**Avis de l'association VGCA
sur la demande d'autorisation
d'exploitation d'une carrière de sables et graviers
et d'une installation de criblage-concassage à Yzeures-sur-Creuse.
Dossier de demande présenté par la Ligérienne Granulats.**

Remis au commissaire-enquêteur à Yzeures-sur-Creuse
le 8 novembre 2012

Plan de situation des parcelles YS21 (La Cour) et YT 41(Pierre-Levée)

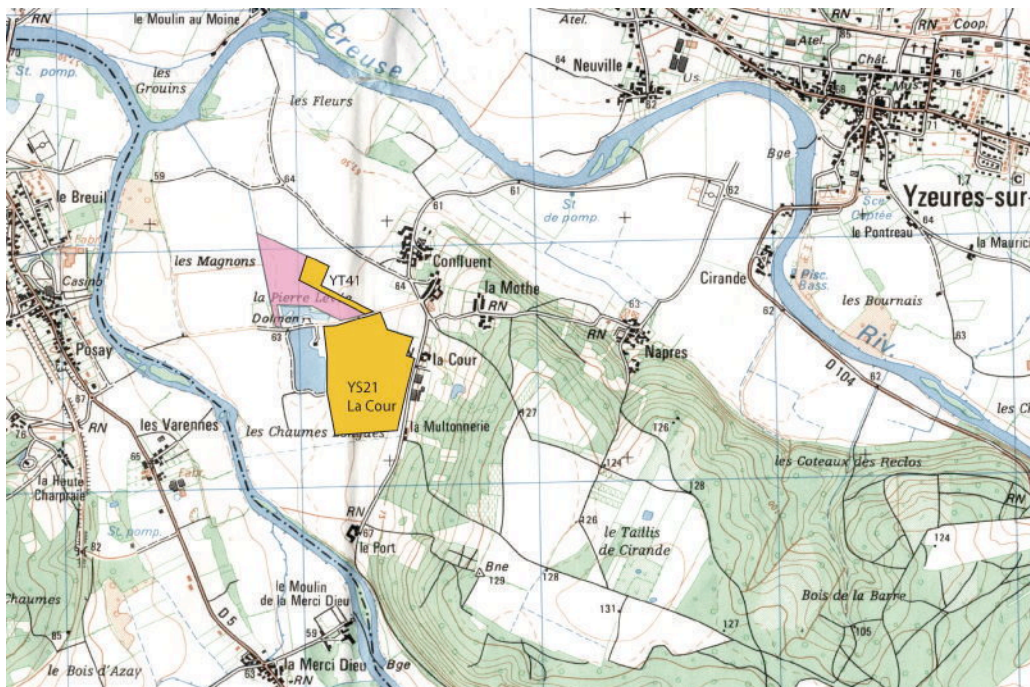
La Ligérienne représente le dossier en retirant de la zone d'exploitation la parcelle lieu-dit « La Pierre-Levée » n° YT41. Cette parcelle reste incluse dans le projet, mais servira aux installations. Le demandeur voudrait faire admettre que la non-exploitation de cette parcelle suffit pour affirmer que le projet n'est plus dans le lit majeur. Pourtant, la lecture du dossier montre que la parcelle « La Cour » YS21 est partiellement en zone inondable, et donc dans le lit majeur.

Il n'est pas admissible que l'étude d'impact nie la zone inondable. « Seule une partie de la parcelle n°YT41 est située en zone inondable (PHEC de la Creuse : limite sous forme de pointe terminale à faible aléa) : sur cette zone, seules la piste et la bande transporteuse sont présentes ne remettant pas en cause les conditions d'écoulement des crues de la Creuse (pas de remblais). » (Dossier page 174)

Cette négation de la zone inondable est reprise dans la présentation du projet par l'autorité environnementale « L'extension sollicitée sur les parcelles voisines, pour une durée de 20 ans, porte sur une superficie de 18 ha 52 a 58 ca dont 13 ha 50 a réellement exploitables. Elles sont situées hors lit majeur » (Avis AE, Page 1). La zone inondable est reconnue en page 2 de l'avis, pour indiquer que le projet se situe en dehors de l'espace de mobilité fonctionnel. Le SDAGE retient la notion de lit majeur, et non celui d'espace de mobilité fonctionnel.

Carte BRGM – Tous les ouvrages de la banque du sous-sol

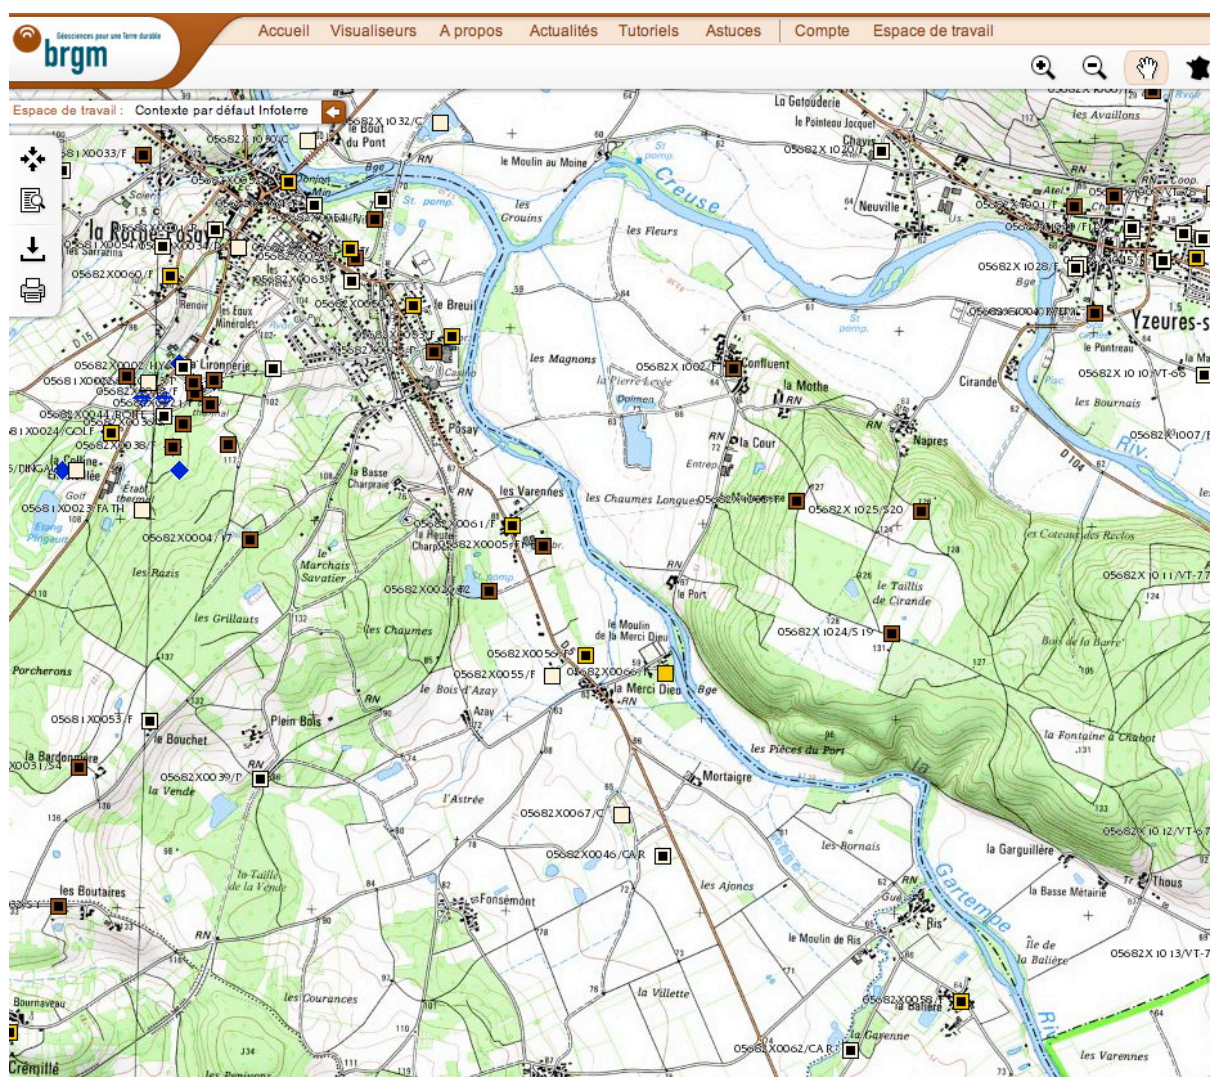
L'étude sur l'utilisation des eaux souterraines (page 128) s'intéresse seulement aux périmètres de protection de captage en eau potable situés sur la commune d'Yzeures. Elle se cantonne aux frontières administratives de l'Indre-Loire, ignorant les captages de La Roche-Posay (autre département, autre Région), plus proches géographiquement que ceux d'Yzeures. « *De même, les captages d'Yzeures-sur-Creuse, situés en rive droite de la Creuse, ne subiront aucun impact dû à l'extraction des granulats dans ce secteur de la « Pierre Levée ».* » Page 183

La carte page 127 est centrée sur l'est de la Pierre-Levée. Elle fait disparaître la Roche Posay où se trouvent les captages. La carte BRGM montre pourtant l'importance de ces captages sur la rive gauche de la Gartempe.

*Illustration : Creuse Géologie et Hydrogéologie. Systèmes aquifères et prélèvements. BRGM
Coupe : au niveau de La Roche-Posay*

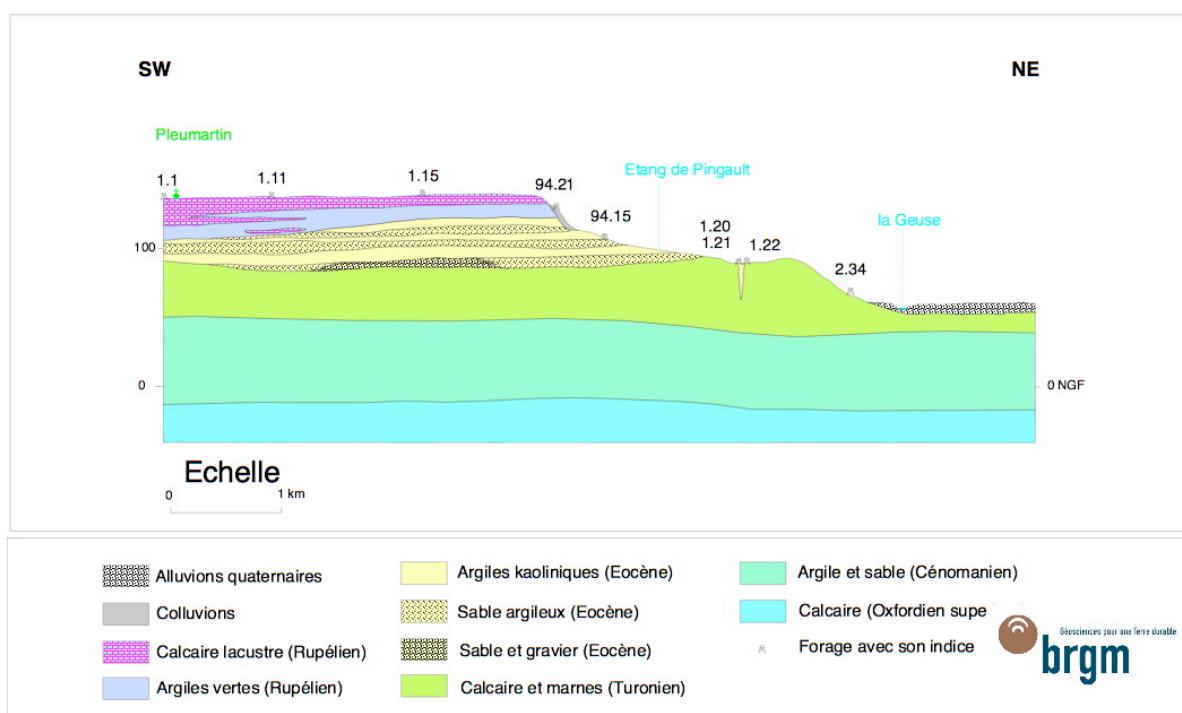
Il est affirmé que « *Les sources alimentant les thermes de La Roche-Posay se situent en rive gauche de la Gartempe et ne concernent pas la même nappe que celle située dans les alluvions de rive droite.* » (Page 90) Il est vrai que les sources qui alimentent les thermes ne sont pas dans la nappe alluviale, puisque les eaux de la Roche-Posay sont extraites dans l'aquifère de la craie du Turonien (Tuffeau de Touraine). Mais il faudrait aussi préciser que l'aquifère de la craie du Turonien passe sous la Creuse est immédiatement sous la couche d'alluvion.

Du fait de l'exploitation de toute la couche alluvionnaire, et du remplissage de l'excavation par 95 000 m³ de matériaux rapportés, la question de la protection des eaux thermales mérite mieux qu'une simple phrase de négation. Au minimum, les autorités sanitaires en charge des eaux thermales auraient dû être consultées.
